Kit "Small parts magnet coil 11113599B" no longer available Kit "Kleinteile Magnetkopf 11113599B" nicht mehr verfügbar

Appendix:
Info sheet 11113091C / out of date!

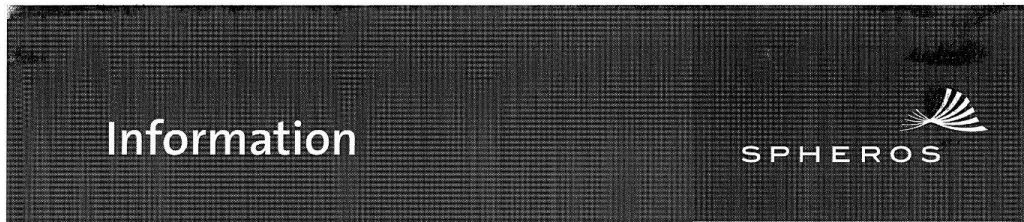
Previous kit contains seals not suitable for BioDiesel according to DIN EN 14214.

Complete replacement solenoid valves exist. Partial replacement with the kit "Small parts magnet coil 11113599B" is not necessary.

Repair of a solenoid valve is carried out as a complete part and not in individual parts.

The prescribed replacement intervals for fuel pumps / solenoid valves are a maximum of 5 years.

Heater	Solenoid valve old <small>see info sheet page 2</small>	Solenoid valve	SP Solenoid valve *
Heizgerät	Magnetventil alt <small>siehe Infoblatt Seite 2</small>	Magnetventil	ET-Magnetventil *
all DBW 12V	322083Z	2710808_	11121530_
all DBW 12V	2710247_	2710808_	11121530_
all DBW 24V (außer except 2020.21)	322091Z	2710807_	11121529_
all DBW 24V (except / außer 2020.21)	2710248A	2710807_	11121529_
only / nur DBW 2020.21	2710248A	2710248A	11144355_
all Thermo	29313C	2710806_	11117507_
all Thermo S	non-existent	2710809_	11113050_
all Thermo E	non-existent	11115518_	11115301_
all Thermo plus	non-existent	11115518_	11115301_
